RELATÓRIO DE FISCALIZAÇÃO TÉCNICA DOS SISTEMAS DE ÁGUA E ESGOTO DO MUNICÍPIO DE TAMBAÚ

PRESTADOR: DEPARTAMENTO MUNICIPAL DE ÁGUA E ESGOTO DE TAMBAÚ - DEMAET

Verificação de Não Conformidades

RES. RESIDENCIAL FLÓRIDA - TAMBAÚ

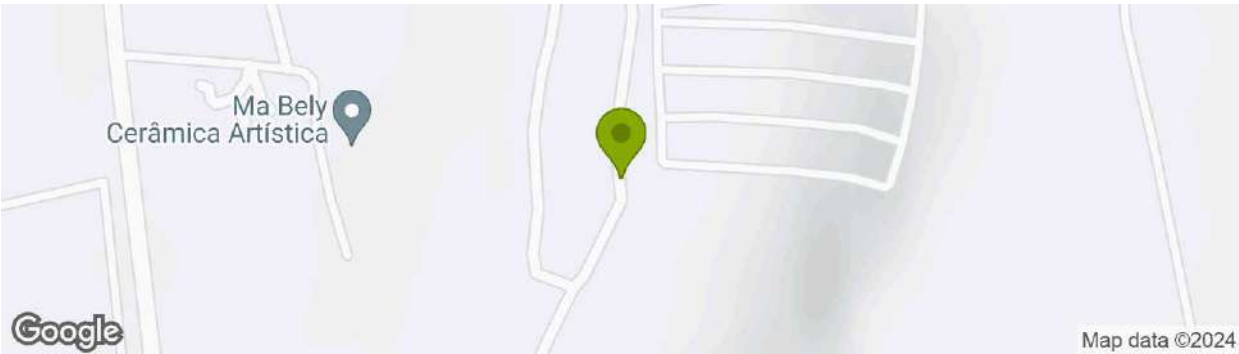
Não há qualquer tipo de identificação na área, não há nenhum tipo de pintura a partir da qual se tome conhecimento do prestador.

Não há medição de nível. Houve retirada de um manômetro na base do reservatório.

1) Mato alto na área que abrange o reservatório Flórida. 2) Estado de abandono do local, evidenciado por pixações
